Product Change Notice (PCN)

件名: RL78/I1C 組立および選別拠点の追加

発行日: 2/10/2026

PLQP0064KF-A

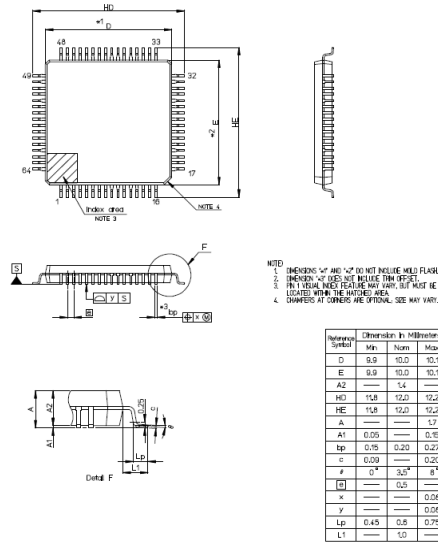
- 10mm×10mm 0.5mm pitch 64pin LFQFP

CG SEMI Symbol	10x10mm 64pin LFQFP PLQP0064KF-A			BJ ASEKH Symbol	10x10mm 64pin LFQFP PLQP0064KB-C			Greatek Symbol	10x10mm 64pin LFQFP PLQP0064KL-A		
	Dimension in Millimeters				Dimension in Millimeters				Dimension in Millimeters		
	Min	Nom	Max		Min	Nom	Max		Min	Nom	Max
A	-	-	1.60	A	-	-	1.70	A	-	-	1.60
A1	0.05	0.10	0.15	A1	0.05	-	0.15	A1	0.05	-	0.15
A2	1.35	1.40	1.45	A2	-	1.4	-	A2	1.35	1.40	1.45
HD	11.80	12.00	12.20	HD	11.80	12.00	12.20	D	-	12.00	-
D	9.80	10.00	10.20	D	9.90	10.00	10.10	D1	-	10.00	-
HE	11.80	12.00	12.20	HE	11.80	12.00	12.20	E	-	12.00	-
E	9.80	10.00	10.20	E	9.90	10.00	10.10	E1	-	10.00	-

• 12mm×12mm 0.5mm pitch 80pin LFQFP

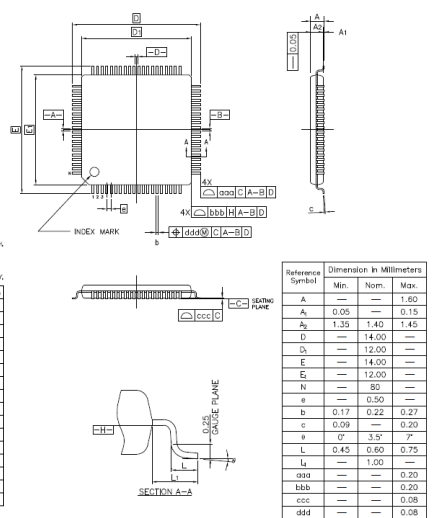
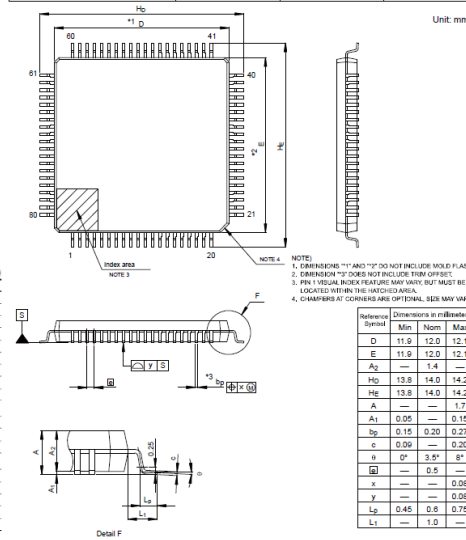
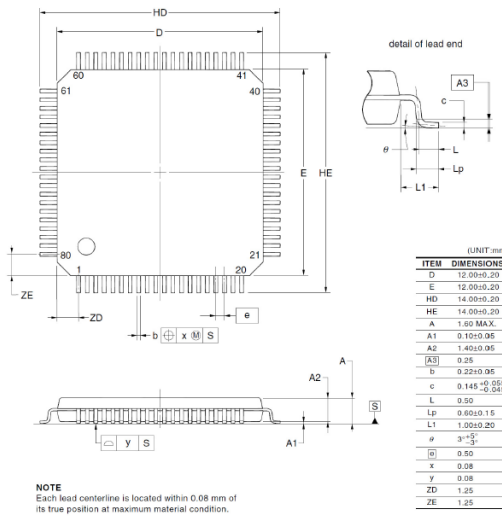
CG SEMI KL Symbol	12x12mm 80pin LFQFP PLQP0080KE-A			BJ ASEKH Symbol	12x12mm 80pin LFQFP PLQP0080KB-B			Greatek Symbol	12x12mm 80pin LFQFP PLQP0080KJ-A		
	Dimension in Millimeters				Dimension in Millimeters				Dimension in Millimeters		
	Min	Nom	Max		Min	Nom	Max		Min	Nom	Max
A	-	-	1.60	A	-	-	1.70	A	-	-	1.60
A1	0.05	0.10	0.15	A1	0.05	-	0.15	A1	0.05	-	0.15
A2	1.35	1.40	1.45	A2	-	1.40	-	A2	1.35	1.40	1.45
HD	13.80	14.00	14.20	HD	13.80	14.00	14.20	D	-	14.00	-
D	11.80	12.00	12.20	D	11.90	12.00	12.10	D1	-	12.00	-
HE	13.80	14.00	14.20	HE	13.80	14.00	14.20	E	-	14.00	-
E	11.80	12.00	12.20	E	11.90	12.00	12.10	E1	-	12.00	-

PLQP0100KE-A

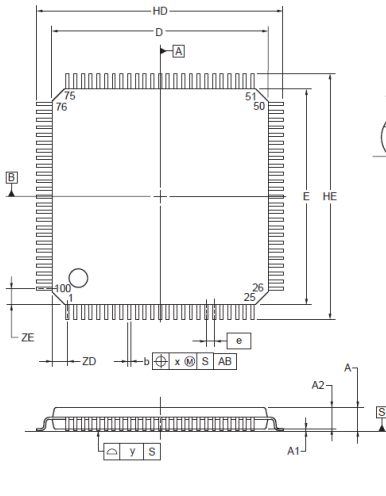
CG SEMI Symbol	14x14mm 100pin LFQFP PLQP0100KE-A			BJ ASEKH Symbol	14x14mm 100pin LFQFP PLQP0100KB-B			Greatek Symbol	14x14mm 100pin LFQFP PLQP0100KP-A		
	Dimension in Millimeters				Dimension in Millimeters				Dimension in Millimeters		
	Min	Nom	Max		Min	Nom	Max		Min	Nom	Max
A	-	-	1.60	A	-	-	1.70	A	-	-	1.60
A1	0.05	0.1	0.15	A1	0.05	-	0.15	A1	0.05	-	0.15
A2	1.35	1.4	1.45	A2	-	1.4	-	A2	1.35	1.40	1.45
HD	15.80	16.00	16.20	HD	15.80	16.00	16.20	D	-	16.00	-
D	13.80	14.00	14.20	D	13.90	14.00	14.10	D1	-	14.00	-
HE	15.80	16.00	16.20	HE	15.80	16.00	16.20	E	-	16.00	-
E	13.80	14.00	14.20	E	13.90	14.00	14.10	E1	-	14.00	-

■ リードフレーム

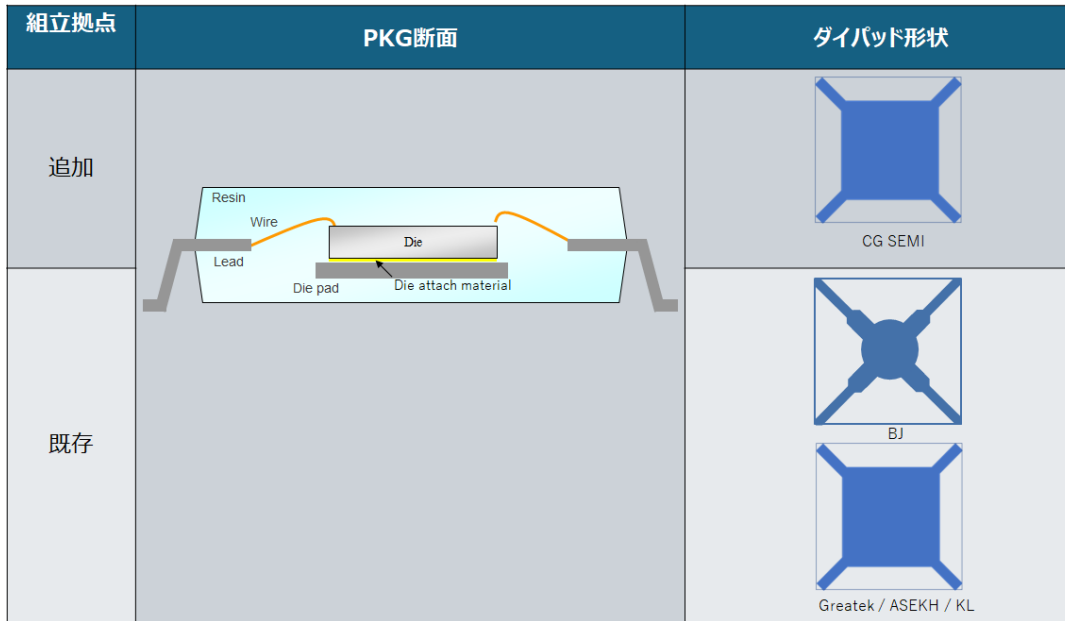
・PKG 断面、ダイパッド形状は参考例となります。 ※ダイパッド形状による信頼性への影響はありません。
